拟申请变更图纸

2# 平面图

一层平面图

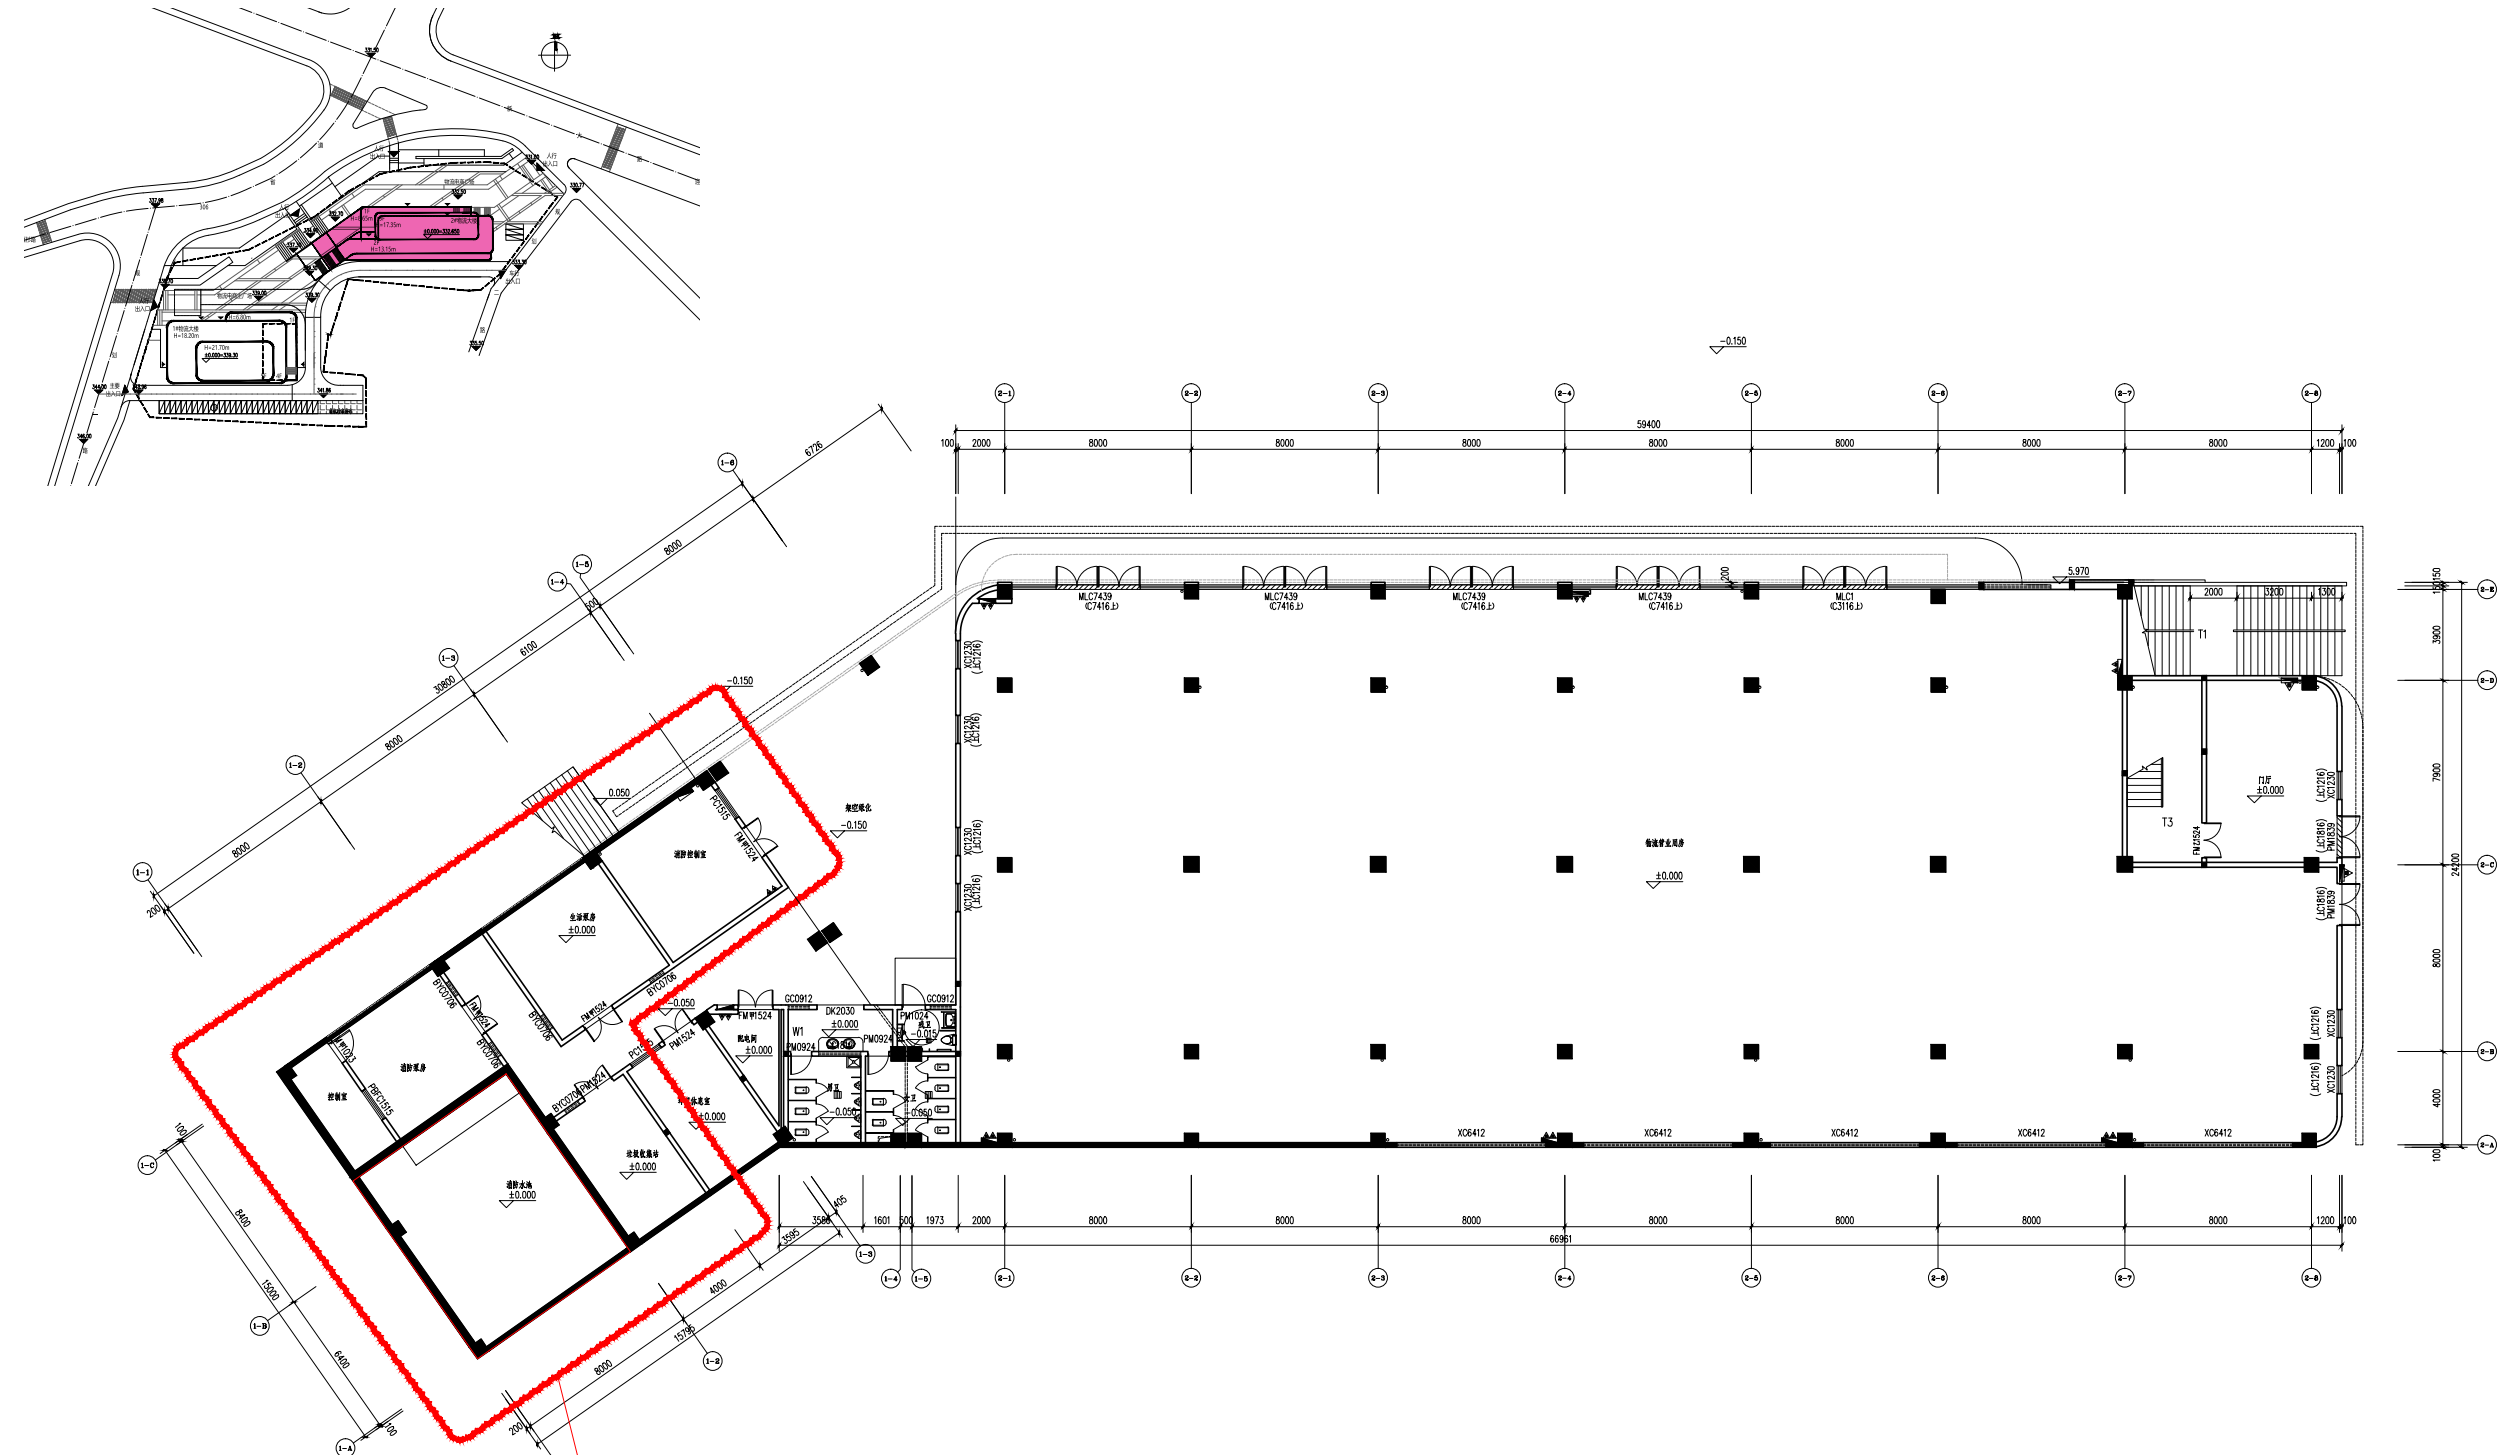
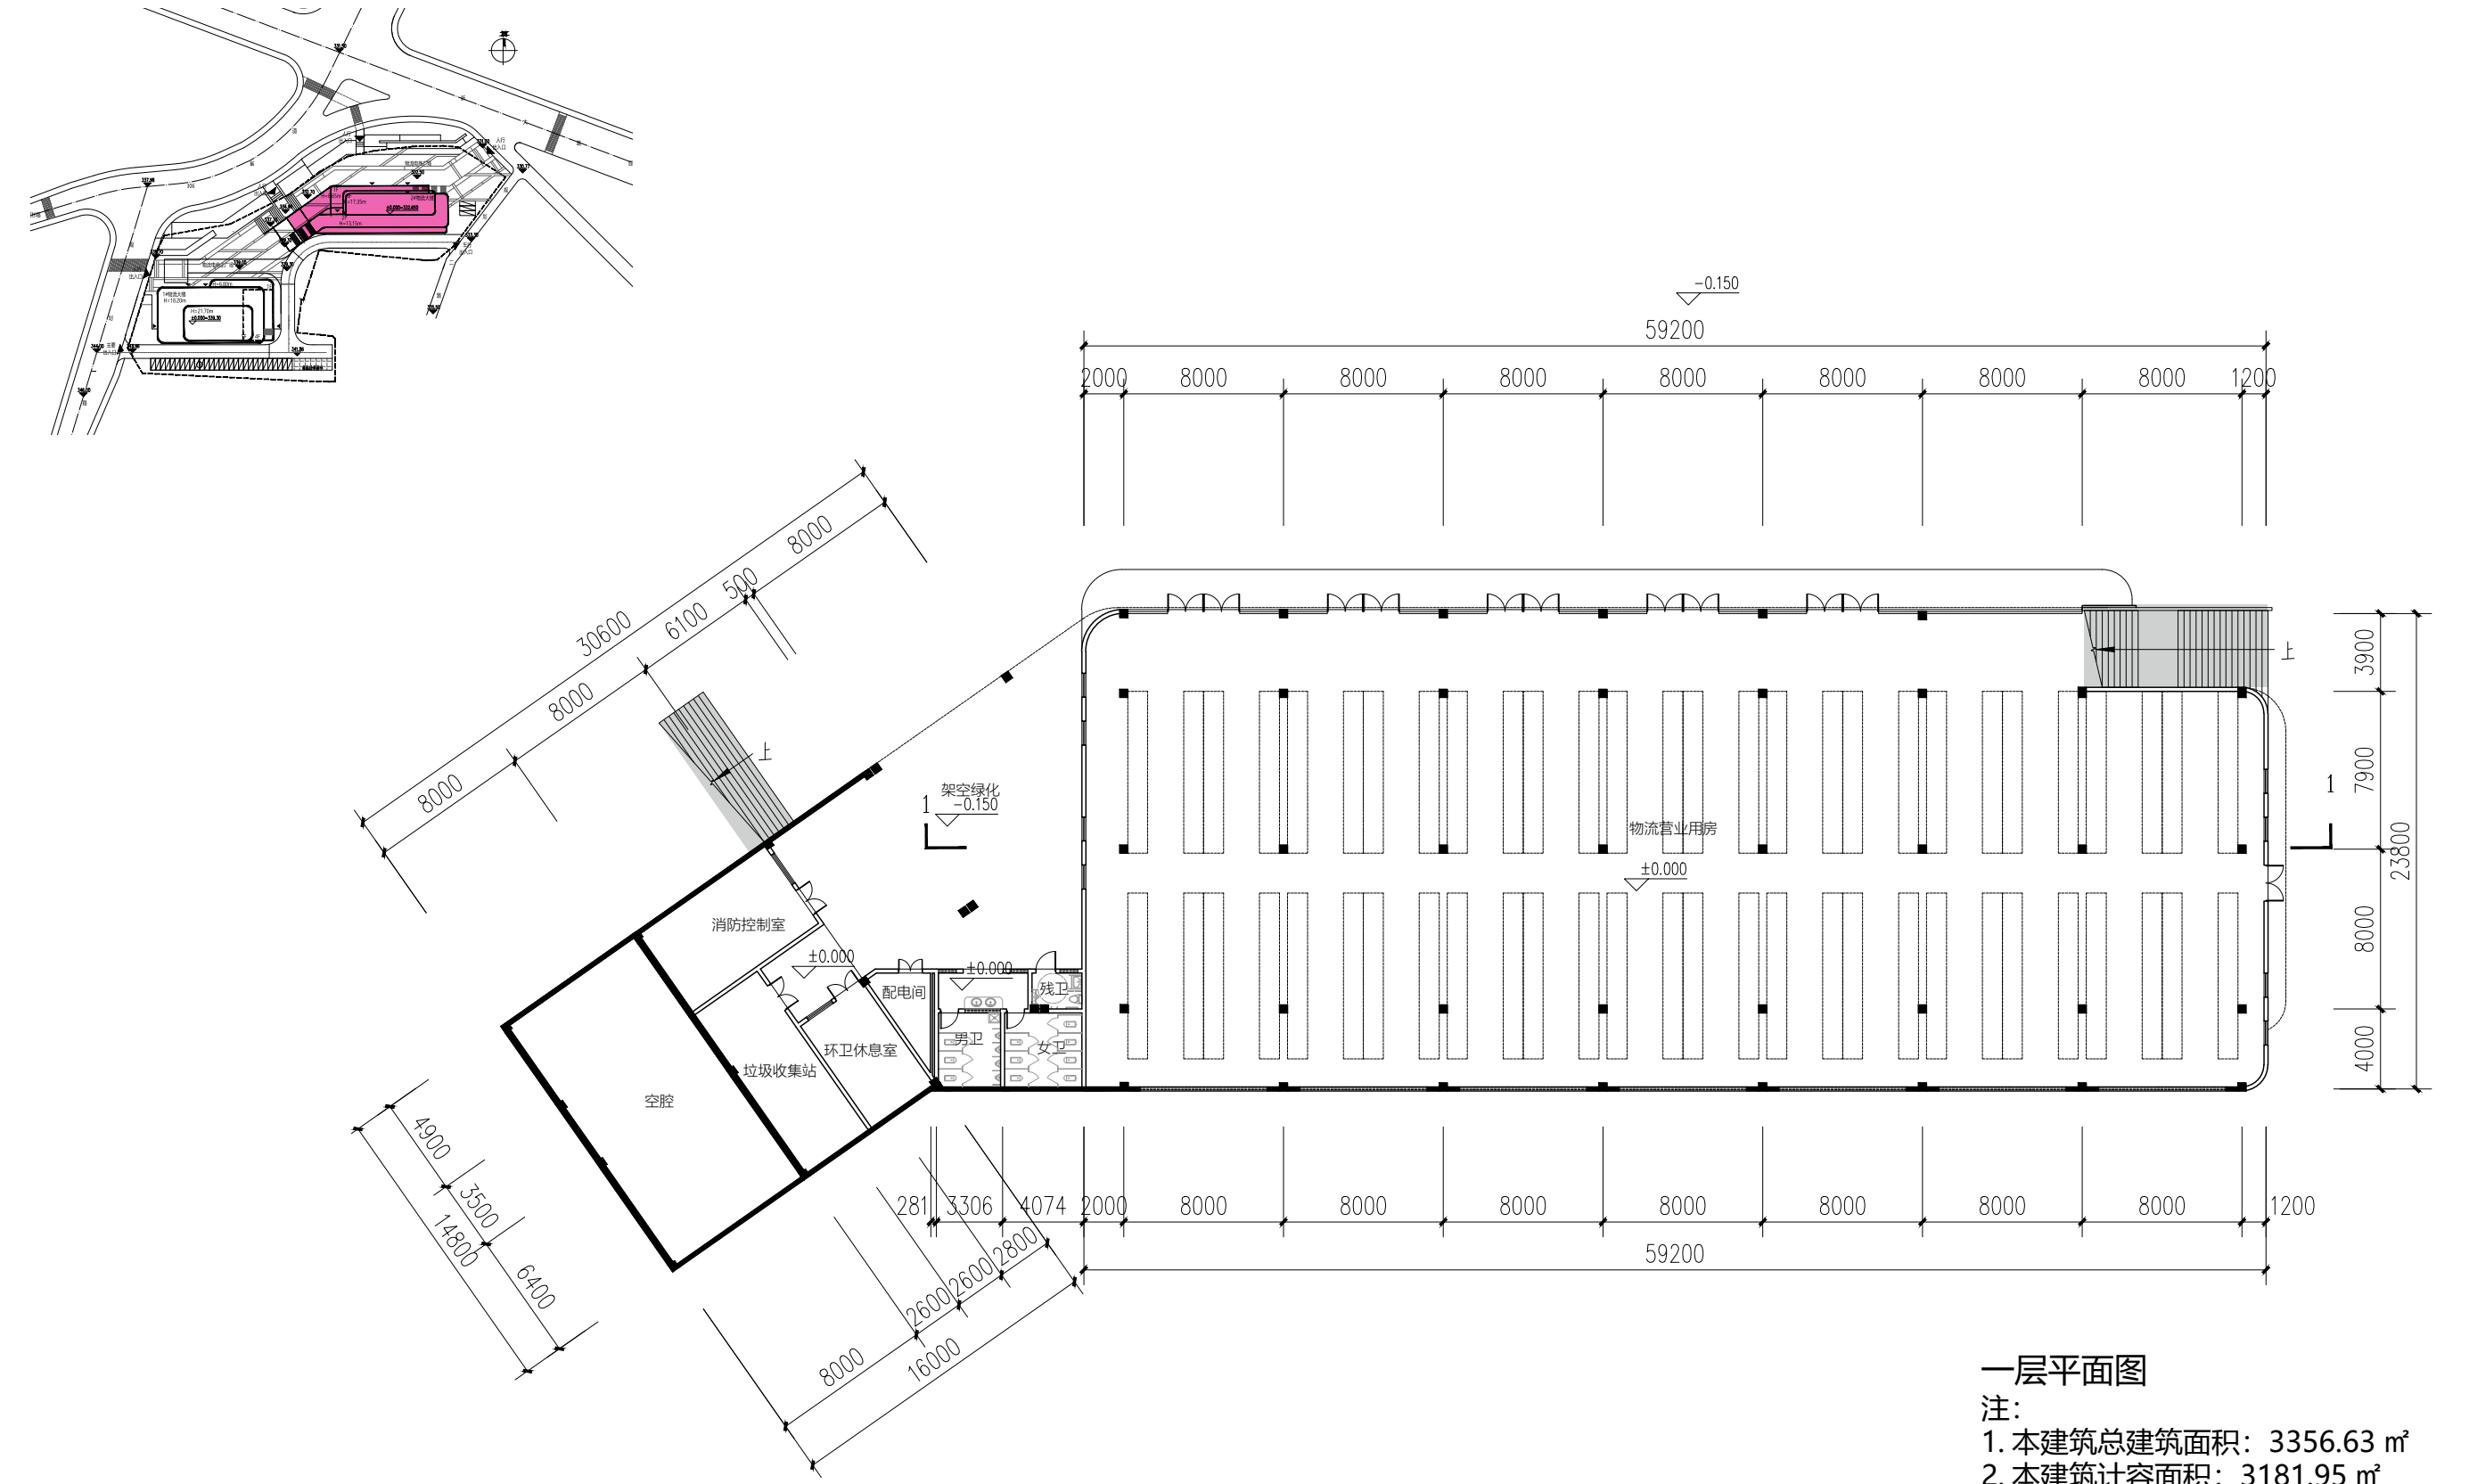
消防水池, 消防泵房及生活泵房由1#楼地下室调整至2#楼一层  
 本层建筑面积调整为1868.8平方米, 计容面积为1682.0平方米
